INFORMACIÓN DE SERVICIO

Poleas de inversión distintas

en la unidad tensora 534 0243 10 en motores gasolina y motores diésel

Nº de artículo: 534 0243 10

Figura 2: Polea de inversión 532 0404 30 para vehículos con motores gasolina (izquierda) y polea de inversión 532 0406 30 para vehículos con motores diésel (derecha)

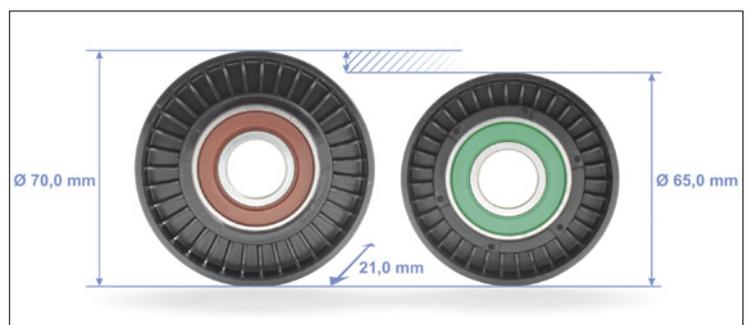
La polea de inversión 532 0406 30 para motores diésel tiene un diámetro más pequeño que la polea de inversión 532 0404 30 (figura 2).

Otras características, como el color de los anillos de obturación, son irrelevantes para un funcionamiento óptimo y pueden variar.

Para utilizarla con los motores diésel arriba indicados, se debe sustituir la polea de inversión 532 0404 30 con la polea de inversión 532 0406 30 (figura 1).

La polea de inversión para motores diésel no se incluye y debe solicitarse por separado.

Antes del montaje, es muy importante comprobar que la polea de inversión montada en la unidad tensora sea la correcta.
